Informacja o produkcji

Roto Patio Inowa

Zasuwnice DM35 mm ze środkowym/zmiennym osadzeniem klamki

PI_19-2739

rys. 1

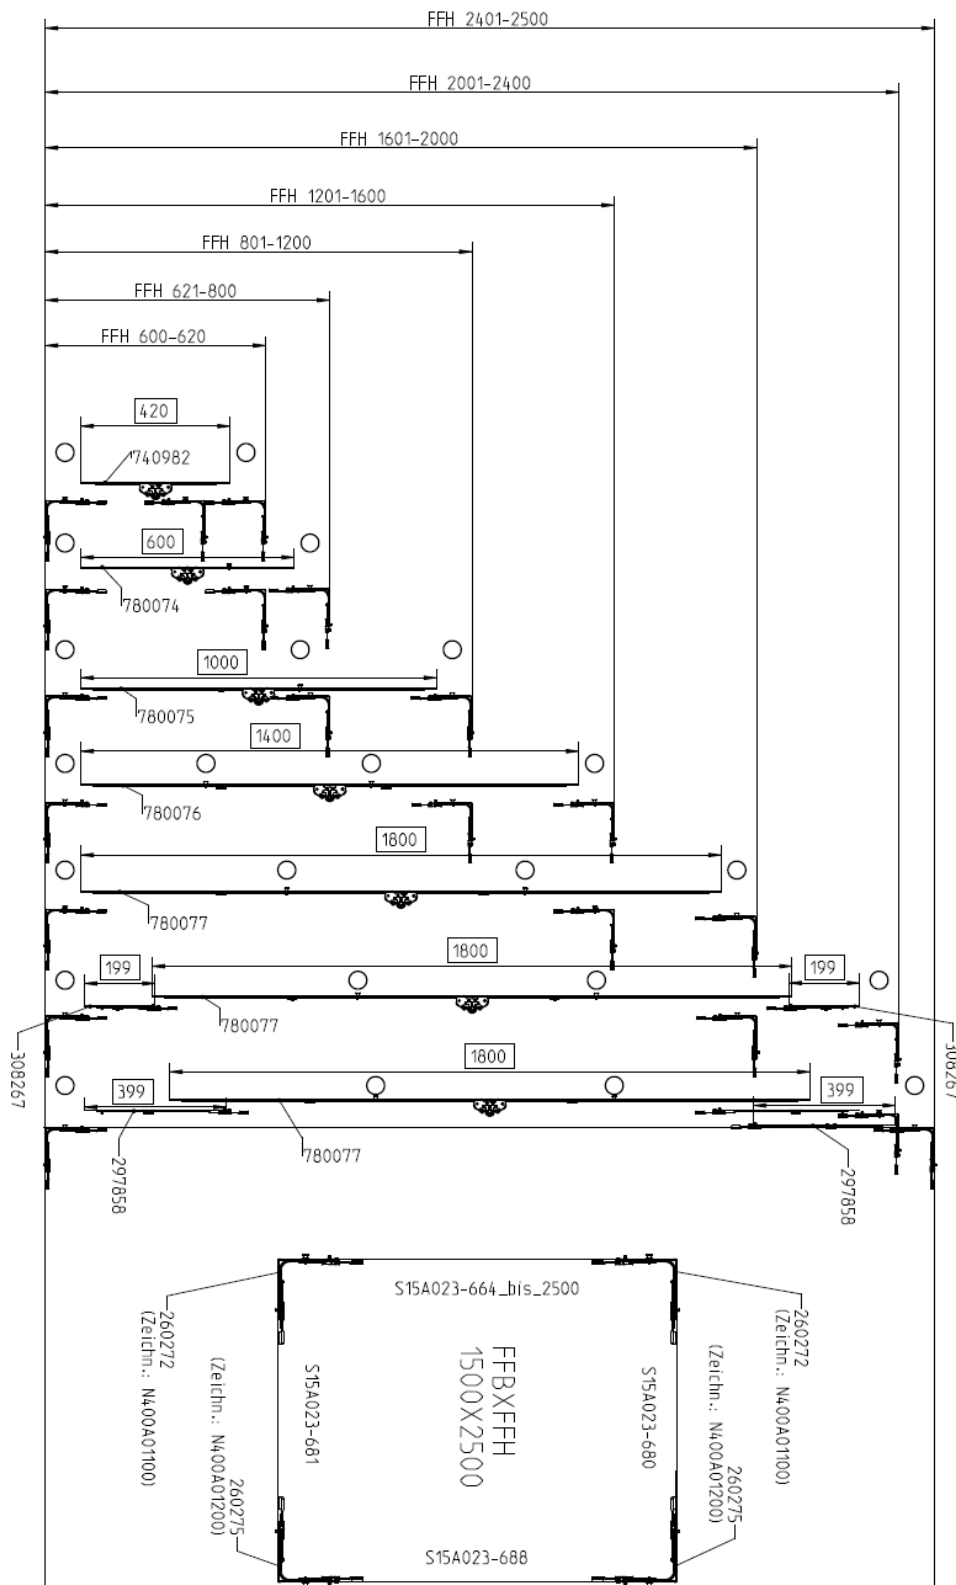
W celu uzupełnienia oferty Roto Patio Inowa wprowadzone zostają zasuwnice ze środkowym/zmiennym położeniem klamki przeznaczone do konstrukcji Roto Patio Inowa z dornmasem 35 mm (systemy Aluplast oraz Gealan).

Zasuwnica ze środkowym/zmiennym położeniem klamki daje możliwość zamontowania klamki pośrodku wysokości skrzydła (układ symetryczny) lub na wysokości wybranej przez klienta z uwzględnieniem zakresu stosowania danego elementu.
